En seguimiento al MEMORANDO-DEEIA-0473-2907-2024 del 29 de Julio del 2024, donde la Dirección de Evaluación de Impacto Ambiental, solicita que la Dirección Regional de Panamá Este, a través de la Sección de Seguridad Hídrica, realice una reinspección al área del proyecto denominado **MASTER PLAN PACORA-CEMENTERIO**, a desarrollarse en el corregimiento de Las Garzas, Distrito y Provincia de Panamá, cuyo promotor es la sociedad **PACORA DEL ESTE DEVELOPMENT, S.A.**, por lo anterior descrito, tenemos a bien remitirle el **Informe Técnico SOSH N° 025-2024** de la reinspección realizada al corregimiento de las Garzas, distrito y provincia de Panamá.

INFORME TÉCNICO SOSH N° 025-2024

Comentarios técnicos al EsIA del proyecto denominado
"MASTER PLAN PACORA-CEMENTERIO"

Imagen N° 1

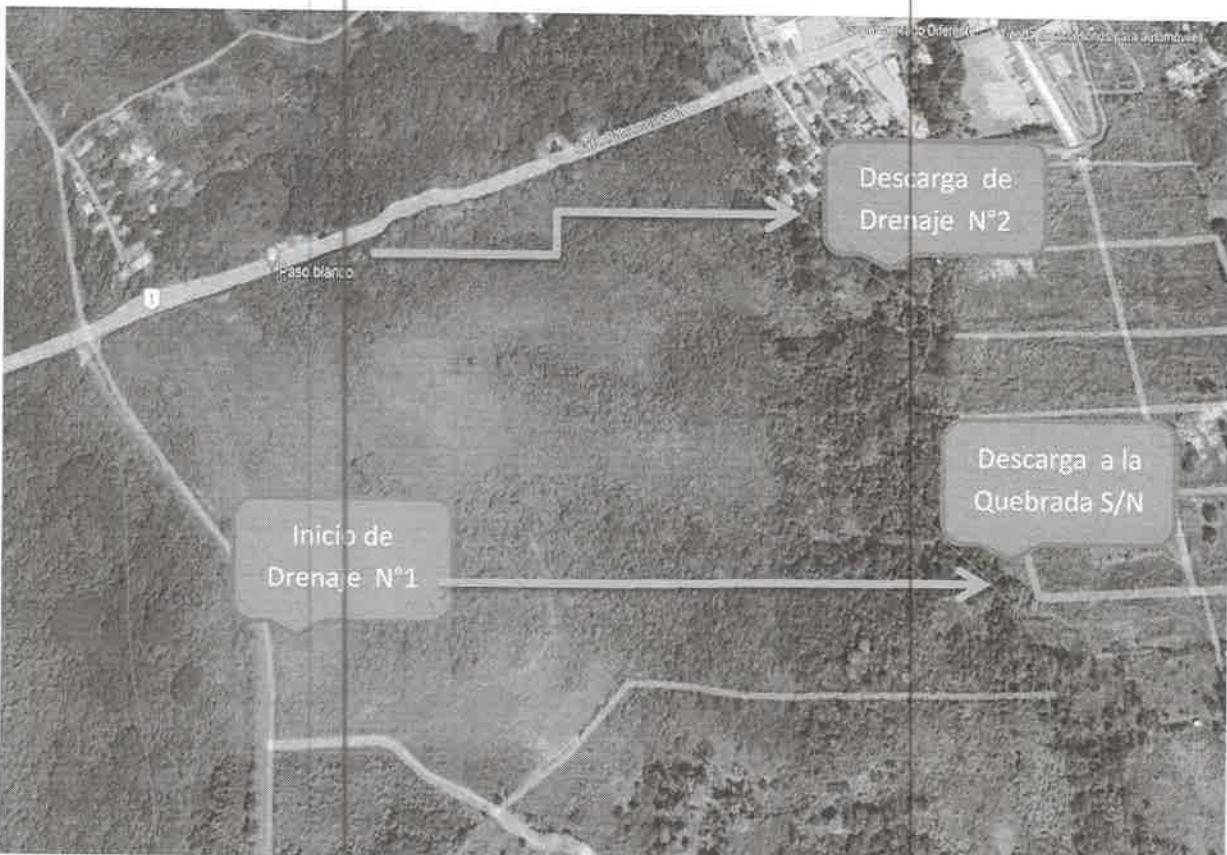
- ✓ Durante el recorrido de campo se pudo observar la existencia de dos (2) drenajes pluviales que nacen en la propia finca producto de la topografía del terreno las cuales convergen hacia un costado de la propiedad y desembocan en una fuente hídrica denominada Quebrada Sin Nombre que colinda con el terreno, de acuerdo

a lo observado estos drenajes son intermitentes, ya que solo mantienen caudal durante la época de invierno y durante la inspección no se observó que mantenía agua fluyendo, en su lugar se observaron algunos puntos donde se acumula agua. Ver Foto N° 1 y 2.

- ✓ Se pudo observar que estos drenajes pluviales mantienen cobertura de vegetación en sus márgenes representativas de rastrojos menor a 10 años con alturas inferiores a 5 metros.
- ✓ Durante el recorrido se tomó las coordenadas del inicio y el lugar de descarga de estos drenajes. Ver Foto N° 3

- ✓ Cumplir con Ley No.8 de 25 de marzo de 2015.
- ✓ Cumplir con Decreto Ley No. 35 de 22 de septiembre de 1966 y su reglamentación establecida mediante el Decreto Ejecutivo No. 70 de 27 de julio de 1973, en los cuales se regula los trámites y procedimientos para uso de aguas le son complementarios a la Ley 41 General de Ambiente.
- ✓ Cumplir con la Resolución AG-0342-2005 "Que establece los requisitos para la autorización de Obras en cauce naturales y se dictan otras disposiciones".
